キャンプ瑞慶覧西普天間住宅地区返還予定地の汚染について
(分析結果の評価における課題)

2015年1月29日
〒152-0033 目黒区大岡山 1-31-9-401
株式会社 環境総合研究所
顧問 池田 こみち
Phone : 03-6421-4610 / Fax : 03-6421-4611
e-mail : ikeda@eritokyo.jp

図 1：ドラム缶付着物と底面土壌のダイオキシン類濃度（毒性等量濃度）

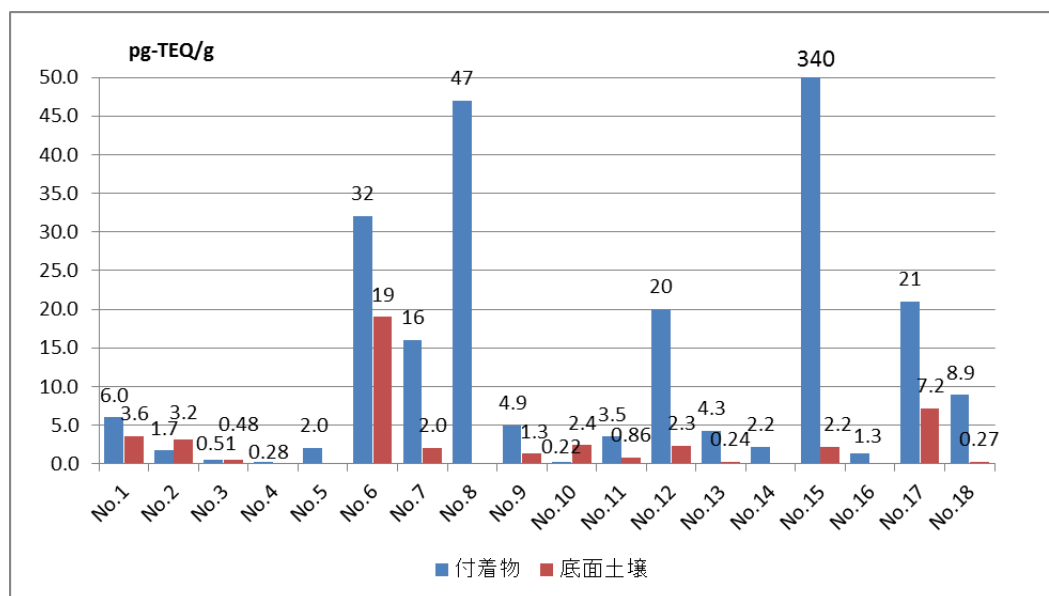
具体的には、ドラム缶付着物のダイオキシン類濃度の分析値は、0.22pg-TEQ/g～340pg-TEQ/g、底面土壌のダイオキシン類濃度は、0.27pg-TEQ/g～19pg-TEQ/g の範囲にあり、ばらつきが大きく付着物と底面土壌の分析結果に一定の関係も認められていない。従って今回分析した試料の結果のみから、安全であると断定し、ダイオキシン類の由来を方向付けることは必ずしも適当ではない。

下図は、付着物と底面土壌のダイオキシン類の毒性等量濃度について比較したものである。ドラム缶付着物については 18 検体を分析しているが、底面土壌については 13 検体となっており、全ドラム缶についての比較が出来ていない。

図 2 : 付着物試料 No. 15 の PCDD/PCDF 同族体パターン

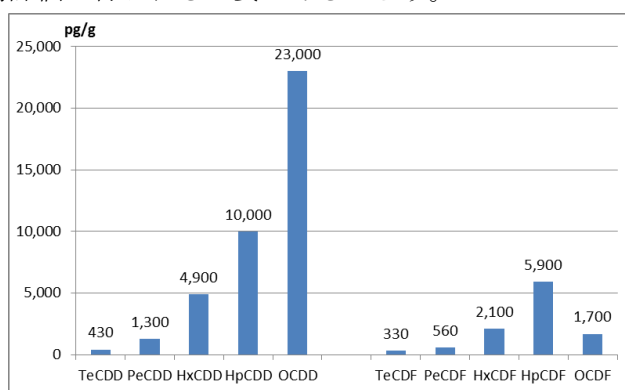
同試料 No.15 の PCDD:PCDF:DL-PCB の実測濃度の比は、40,000:11,000:110 (pg/g) であり、78:22:0.22 となり、毒性等量濃度の比は 280:63:0.87 (pg-TEQ/g) であり、81:18:0.25 となり、圧倒的に PCDD の割合が大きい。かつ、PCDD と PCDF の同族体パターン (図 2 参照) 及び異性体分布 (図 3 参照) は、農薬由来の特徴を示している。また、最も毒性の高い 2,3,7,8-TeCDD については、全毒性等量濃度に占める割合は小さいものの、17pg-TEQ/g 検出されていることから、その由来について十分な解析も必要である。

報告書では、PCB の異性体の内、「燃焼生成物中の DL-PCB では、#126 や#169 の割合が、PCB 製剤より多いことが知られていることから、本試料について燃焼由来のダイオキシン類が存在している可能性を示唆している」と結論づけているが、CB-169、CB-126、および CB-189 では、PCB 製品由来と焼却由来に近いという研究報告もあり、実測値が最も高い CB-118 は、PCB 製品由来の特徴とも言われている。こうしたことから、毒性等量濃度への寄与が少なく、全体としてわずか 0.25% の DL-PCB の異性体濃度から焼却由来の可能性を指摘するよりも、ここでは、PCDD/PCDF の由来についてより複数の専門家による詳細かつ慎重な検討評価が行われる必要があるだろう。
